PARALLELEØPDRAG om "SUNDHOLM SYD"

Bedømmelseskomitéens vurdering og anbefalinger

OKTOBER 2009
Københavns Kommune
Økonomiforvaltningen
Teknik- og Miljøforvaltningen

Aksonometri af Bertelsen & Schevings forslag til bebyggelsesstruktur. Bygningerne ligger som strøet omkring Fabrikken for kunst og design. Mellem bygninger er arealerne opdelt til forskellige formål.

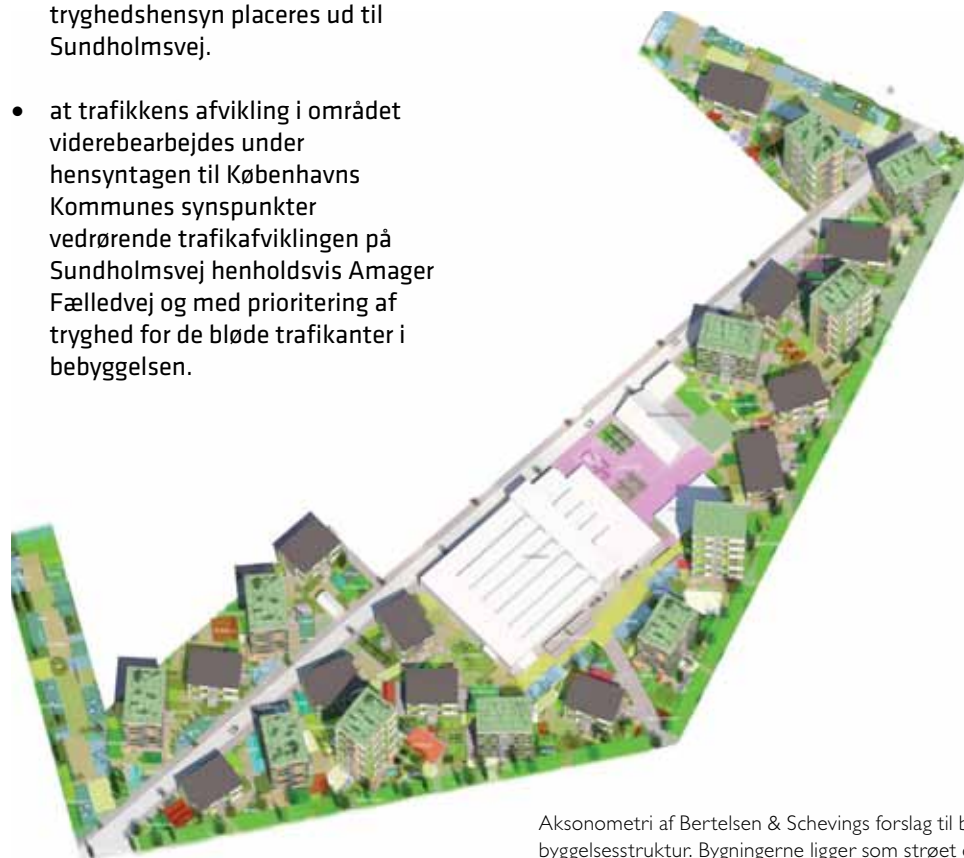
Forslaget opererer med en bebyggelsesprocent på 112 og en gennemsnitlig friarealprocent på 39 indenfor projektområdet. Altså den laveste friarealprocent af de 3

forslag uanset, at punkthusbebyggelsen og bygningshøjderne bl.a. er motiveret ud fra ønsket om så lille et 'fodaftryk' som muligt. Det er imidlertid problematisk i forhold til rammerne Forslag til Kommuneplan09.

Det nuværende forslag, hvor Almen Bolig+ er fordelt udover hele grunden, anses derfor hverken etapeopdelingsmæssigt eller driftsøkonomisk hensigtsmæssigt.

- at bebyggelsen overholder kommuneplanens rammer til bebyggelsestæthed, max etagehøjde og friarealprocent.
- at bebyggelsen holder sig inden for projektområdets grænser.
- at parkeringsnormen overholdes inden for projektområdets grænser.
- at bebyggelsen har en klar etapeopdeling, som giver hver etape en bærende struktur, der kan stå alene, og som gør dele af projektet realiserbart indenfor en overskuelig periode.
- at etapeopdelingen tager højde for, at Almen Bolig+ gerne skal stå i en samlet struktur på grunden.
- at den overvejende del af Almen Bolig+enhedernes friarealer udlægges som havearealer til de enkelte lejermål.
- at Almen Bolig+bebyggelserne af energihensyn skal være minimum 8-10 boliger pr. enhed.

- at en pladsdannelse etableres syd for Kulturfabrikken for at skabe den bedste åbenhed mod Hørgården.
- at børneinstitutionen af tilgængeligheds- og tryghedshensyn placeres ud til Sundholmsvej.
- at trafikens afvikling i området viderebearbejdes under hensyntagen til Københavns Kommunes synspunkter vedrørende trafikafviklingen på Sundholmsvej henholdsvis Amager Fælledvej og med prioritering af tryghed for de bløde trafikanter i bebyggelsen.

Plan af Tanja Jordans forslag, som bruger det landskabelige til at formidle overgange til omgivelserne.

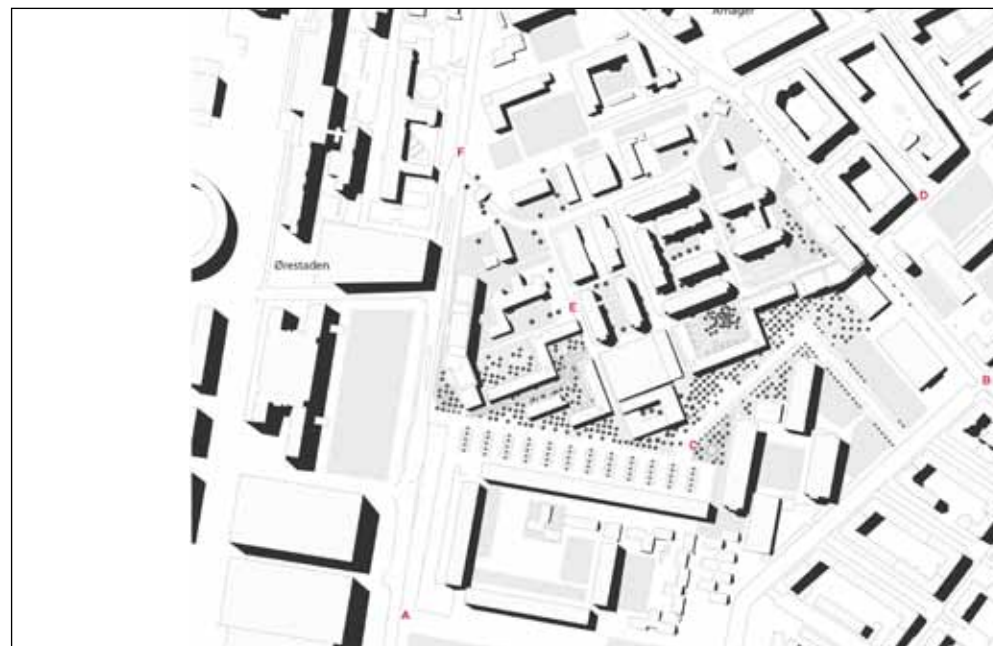
Det landskabelige hovedgreb er et sympatisk forsøg på både at skabe sammenhæng på grunden og variation i udtrykket og er et godt stykke af vejen et positivt bud på denne udfordring. Men lidt i mod

hensigten opleves de forskellige haverum som enkeltstående billeder eller oplevelser, der ikke formår at skabe en egentlig sammenhæng til hverken selve Sundholm eller til Hørgården mod syd.

På samme måde ender bebyggelsesplanen med at vende sig lidt ind imod sig selv, og der bliver aldrig for alvor igennem boligblokkene skabt en relation til hverken Sundholm eller Hørgården. Samlet set bliver 'campus-begrebet' derfor lidt et postulat, der lover åbenhed og sammenhæng, men ikke for alvor formår at række udover grundens afgrænsninger. Den nye identitet, der i programmet efterspørges, synes derfor heller ikke opnået.

Kulturfabrikken har ikke fået tilført nye kvaliteter, men er derimod blevet pakket ind i bygninger, hvilket fratager den en del af dens mange muligheder for at være en tilgængelig dynamo i området. Forslaget har på den måde ikke lyttet særligt intenst til de synspunkter omkring Kulturfabrikken, der fremkom på workshopen før sommer.

Forslaget ligger indenfor rammerne i Forslag til Kommuneplan09, dog er enkelte bygninger på 7 etager ud over rammerne. Det er uklart, om forslaget overholder parkeringsnormen, da det præcise antal boliger ikke specificeres. Endvidere er det problematisk, at forslaget går væsentligt udover projektområdet, da man ikke kan tage en sådan aftale med Hørgården for givet.

En videre bearbejdning burde desuden udarbejde rammer for hvordan friarealerne opdeles i private haver, samt arbejde mod flere udadvendte funktioner.

Plan af Vandkunstens forslag, som er udformet som en perforeret boligslange, der danner forskellige rum.

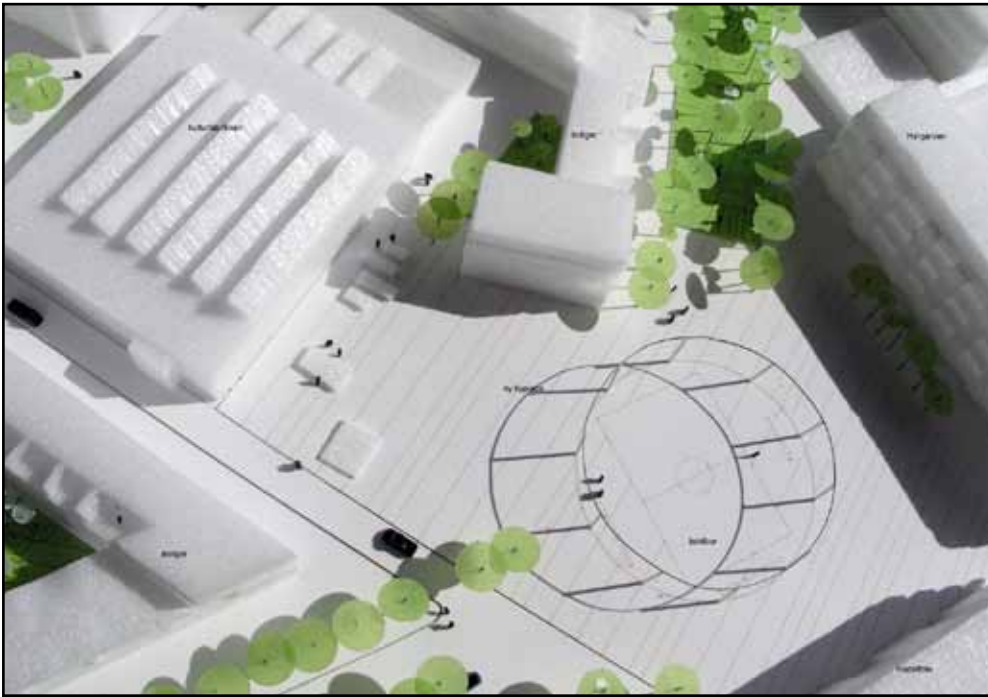
Et af projektets særlige styrker er de to pladsrum bebyggelsen danner op til Fabrikken for Kunst og Kulturs sydlige facade.

Det er uklart hvordan disse forskellige zoner afgrænses, d.v.s. hvor man kan tillade de lokale teenagere og sundholms beboere at sive ind og tage ophold. Er dette spørgsmål ikke er afklaret på forhånd, er det sandsynligt, det vil ske i form af aflåselige hegn og låger om alt, der ikke er heloffentligt, kort tid efter de første nye beboere er flyttet ind.

Som ved Tanja Jordans projekt er det problematisk, at forslaget går væsentligt udover projektområdet, da man ikke kan tage en sådan aftale med Hørgården for givet. Endeligt er der trafikale problemer knyttet til en gennemkørende vej fra Amager Fælledvej til Sundholmsvej.

Parkeringsnormeringen for Almen Bolig+ er endvidere ikke helt overholdt og forudsætter et magelæg med Hørgården for at kunne dette. En videre bearbejdning burde desuden udarbejde rammer for hvordan friarealerne opdeles i private haver, samt arbejde mod flere udadvendte funktioner.
